ZHOTOVITEL: Společnost SUBO-SAGASTA-AF-CITYPLAN pro DUSP+PDPS+AD "Modernizace ŽST Jihlava město"		
Společník 1 (vedoucí společník):	Společník 2:	Společník 3:
 SUDOP BRNO, spol. s r.o. Kounicova 688/26 611 36 Brno	 SAGASTA, s.r.o. Novodvorská 1010/4 142 00 Praha 4 - Lhotka	 AFRY CZ s.r.o. Magistrů 1275/13 140 00 Praha 4

OBJEDNATEL:	 Správa železnic, státní organizace, Dílčeděná 1003/7, 110 00 Praha 1 Stavební správa východ (organizační jednotka)	tel. : +420 972 625 804 E-mail: sudop@sudop-brno.cz
PROFESNÍ SKUPINA:	11 KOLEJE	VEDOUcí PROF. SKUPINY Ing. Petr Rotschein
ODPOVĚDNÝ PROJ. ZAKÁZKY Ing. Jiří Pelc Ing. Lubomír Beňák	ODPOVĚDNÝ PROJ. PS, SO Ing. Petr Kapoun	NAVRHL, VYPRACOVAL Ing. Petr Kapoun
KRAJ: Vysočina		POVĚŘENÝ OÚ: Jihlava
Modernizace ŽST Jihlava město SO 31-18-03 ŽST Jihlava město, zpevněné plochy u výpravní budovy		STUPEŇ: DUSP+PDPS
		ZAK. ČÍSLO 19094-01-1020 MERITKO POČET FORMÁTŮ 4 A4
		DATUM: 03/2020
		ČÁST D.2.1.8.3
		PŘÍLOHA 7
Odvodňovací žlab

Kladečské schéma:

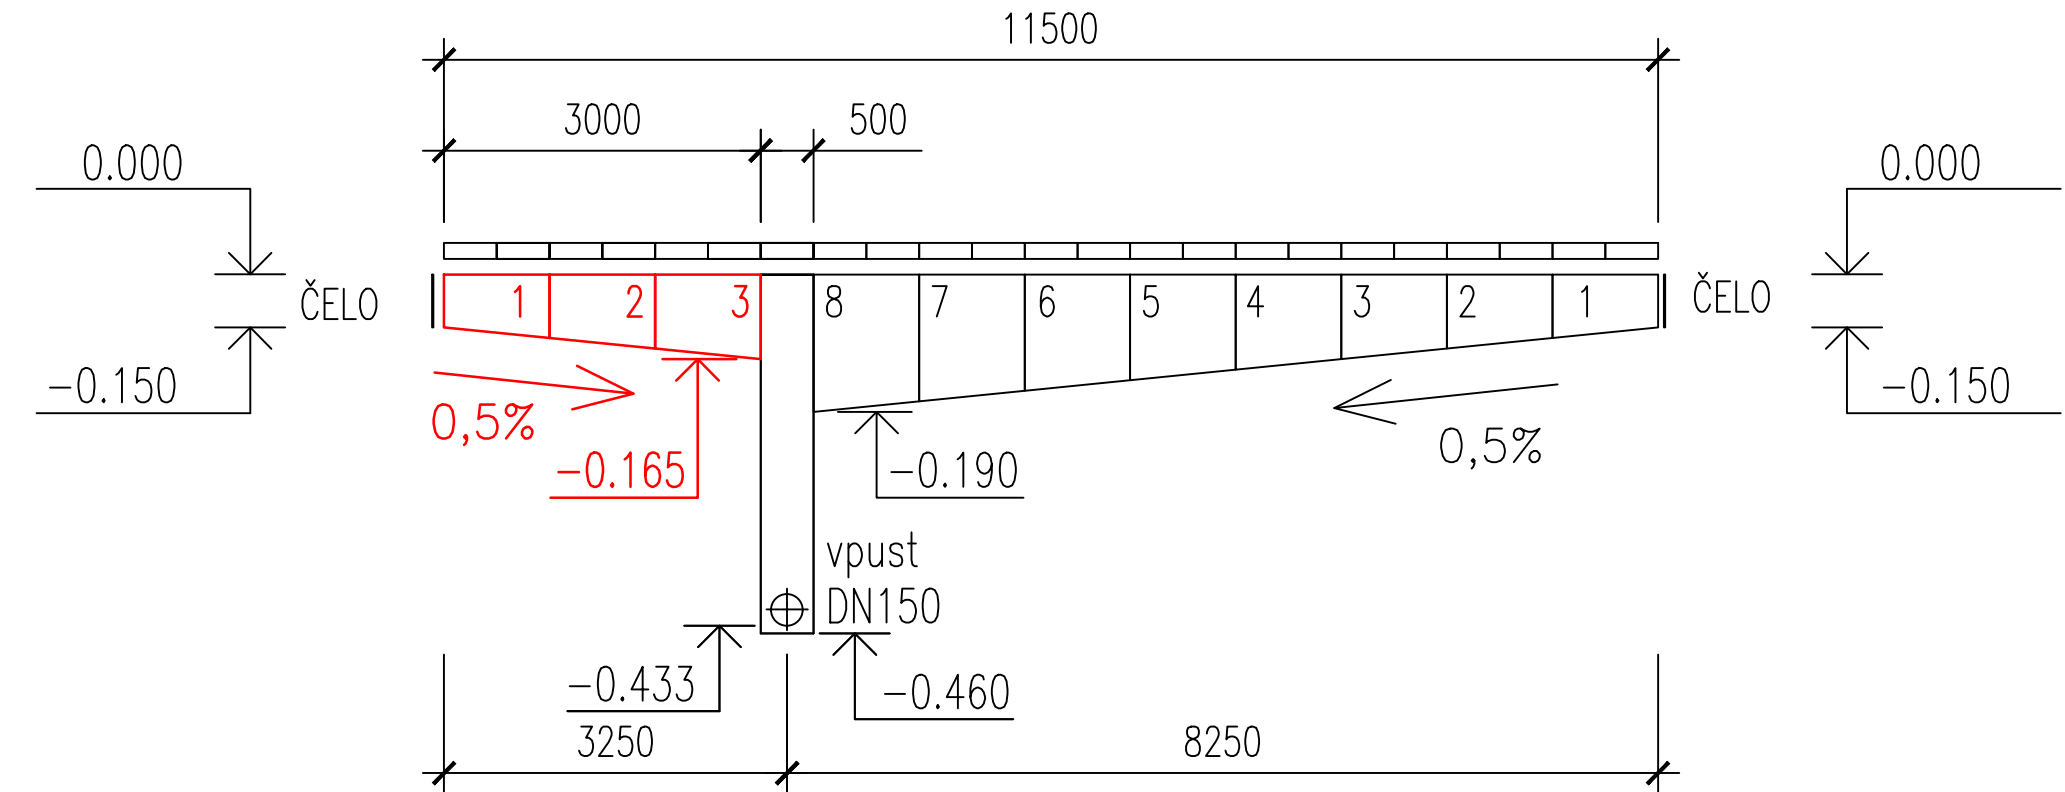
SOUPRAVA Č.
1	04/2024	ÚPRAVA ČÁSTI ŽLABU P1	
REVIZE Č.	DATUM	ZMĚNA

P1: 11,5m (výpravní budova)
